GRUNDRISS TIEFKELLER_A_3GTK00_B

1000 - Neues Rathaus

Vorgezogene Sanierungsmaßnahme - MB III

GRUNDRISS TIEFKELLER

GRUNDRISS 2.OBERGESCHOSS

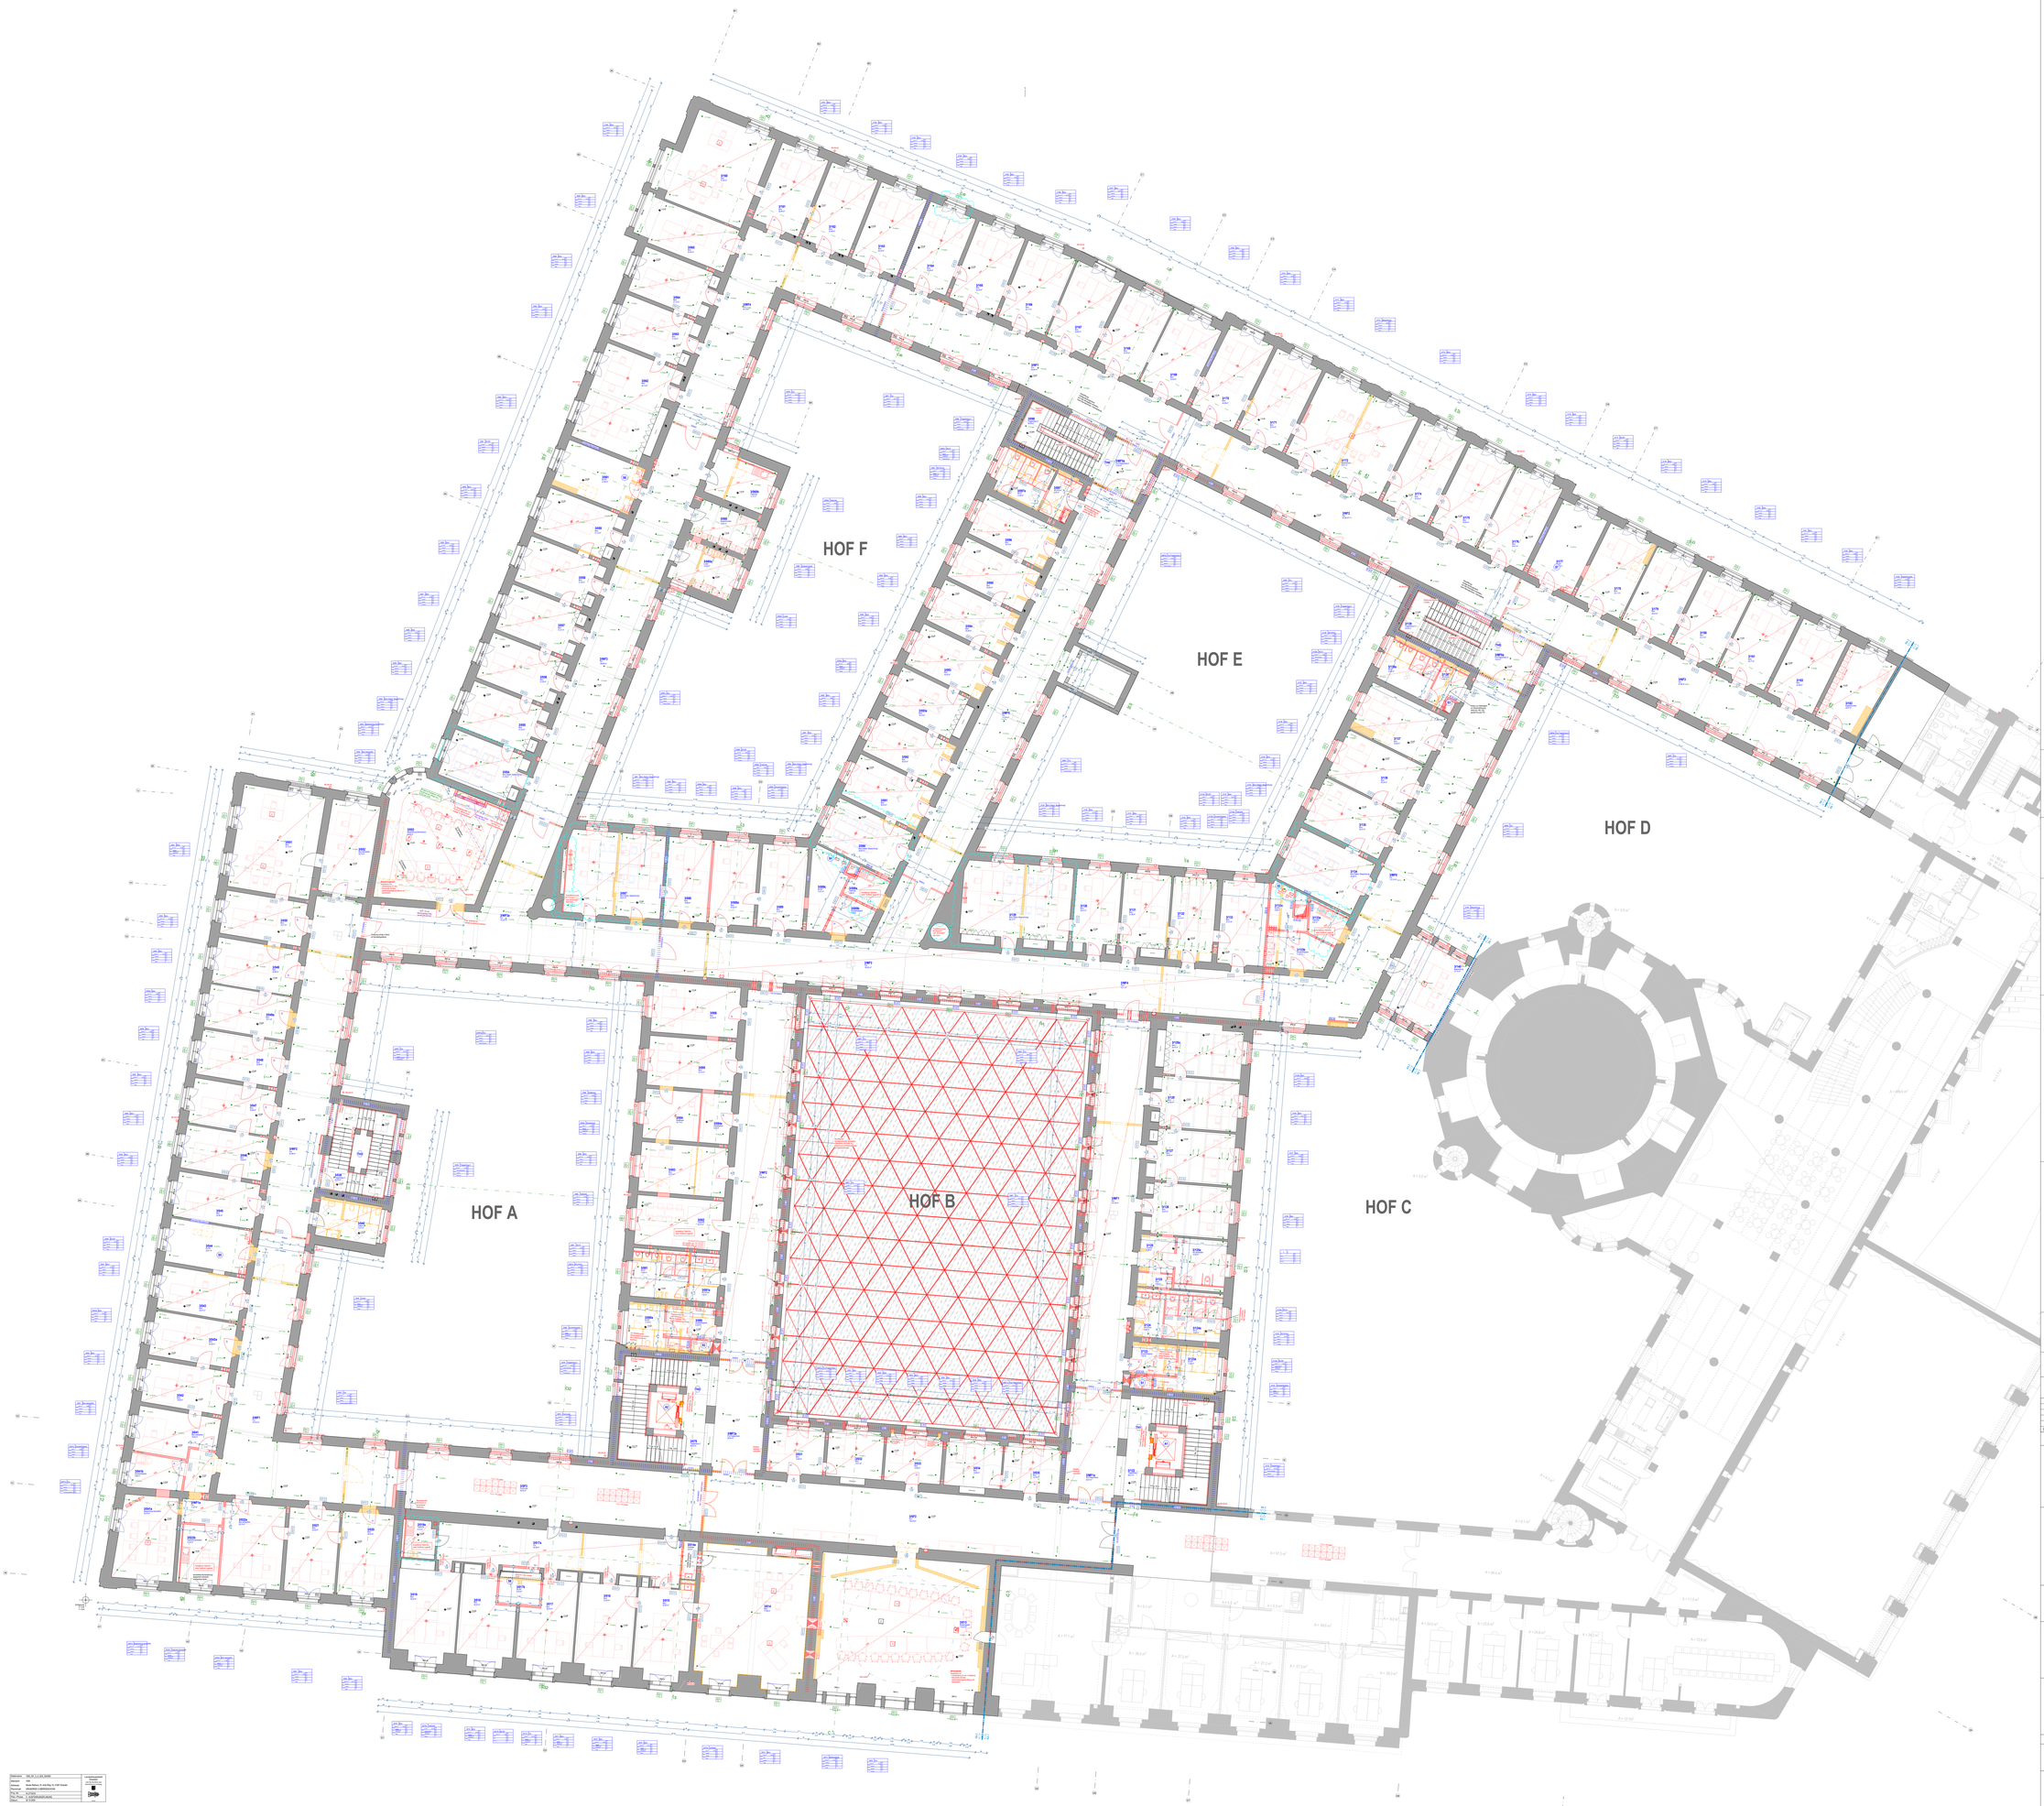
Fachplanung für den Bereich Turmzimmer in Abstimmung!
